Oggetto: [ID: 9893] Procedura di Valutazione di Impatto Ambientale (V.I.A.), ai sensi dell'art. 23 del D.Lgs. 152/2006, e s.m.i., relativa al progetto di un di impianto agrivoltaico integrato con produzione agricola e produzione di energia elettrica da fonte rinnovabile fotovoltaica della potenza complessiva di 45 MW e sistema di accumulo elettrochimico di 10 MW da ubicarsi in agro di Sassari (SS) e delle relative opere di connessione nel Comune di Sassari (SS) per la connessione alla stazione elettrica RTN. Proponente: Marmaria Solare 1 S.r.l. - Autorità Competente: Ministero dell'Ambiente e della Sicurezza Energetica (M.A.S.E.). Trasmissione osservazioni.

La proposta progettuale consiste nella realizzazione di un parco agrivoltaico di potenza pari a 38,372 MWp, costituito da n. 58.140 moduli fotovoltaici della potenza di 660 Wp cadauno, da realizzarsi in agro di Sassari (SS), e delle relative opere connesse. Ad esso sarà associato un Sistema di Accumulo dell'energia (BESS) di potenza nominale pari a 10 MW W e con capacità nominale di accumulo pari a 12,662 MWh.

Opere del Sistema Idrico Multisetoriale Regionale (SIMR) Progetto impianto agrivoltaico "Marmaria Solare 1 Srl".

Indi

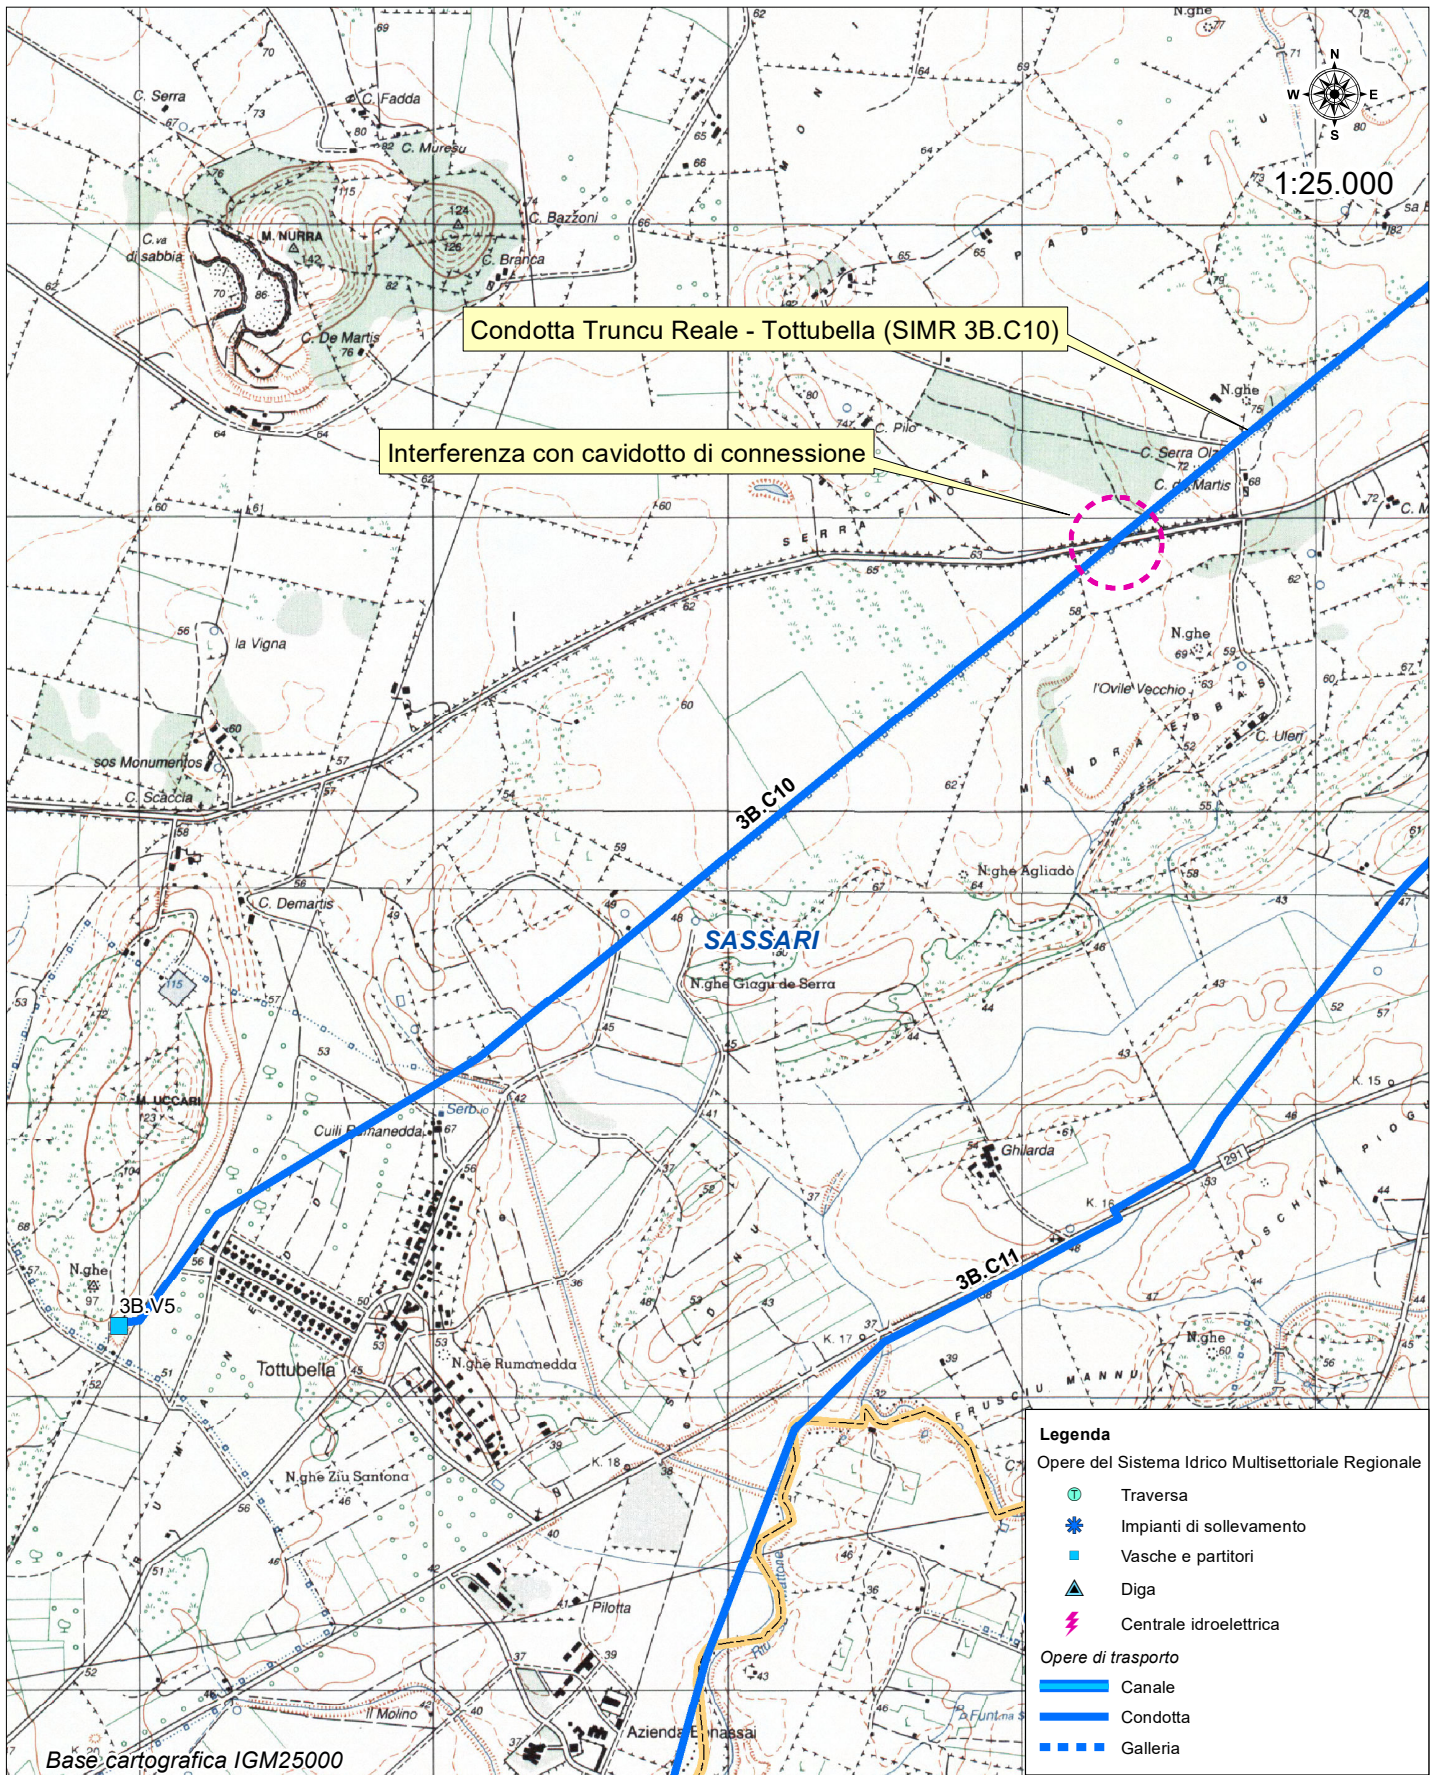
In riscontro alla nota di cui all'oggetto, registrata al protocollo Enas n. 9237 del 26/06/2023 si comunica che l'esame degli elaborati progettuali disponibili ha evidenziato che l'intervento in oggetto interferisce con la seguente opera del Sistema Idrico Multisetoriale Regionale (SIMR) gestito dall'Enas:

- **Condotta Truncu Reale -Tottubella (Codice SIMR 3B.C10) in acciaio Dn800**
Interferenza cavidotto di collegamento MT

- a) l'interferenza tra cavidotto ed acquedotto dovrà essere risolta con la tecnica del sottopasso della condotta da parte del cavidotto con l'impiego di tecnologie "trenchless" ad **una distanza non inferiore a 1,50 m dalla generatrice inferiore della condotta** per un tratto di sviluppo non inferiore al diametro della condotta più due metri per ciascun lato.

- b) l'elettrodotta per tutto lo sviluppo dell'interferenza dovrà essere segnalato con apposito nastro rosso, inoltre dovranno essere disposti, fuori terra, alle estremità prima e dopo l'interferenza, delle segnalazioni fisse (con cartelli e targhe) che materializzino l'asse del cavidotto in cui siano riportate in apposita targhetta inamovibile le informazioni tecniche della linea, la profondità di posa della stessa e il riferimento telefonico del responsabile dell'impianto da contattare in caso di necessità;
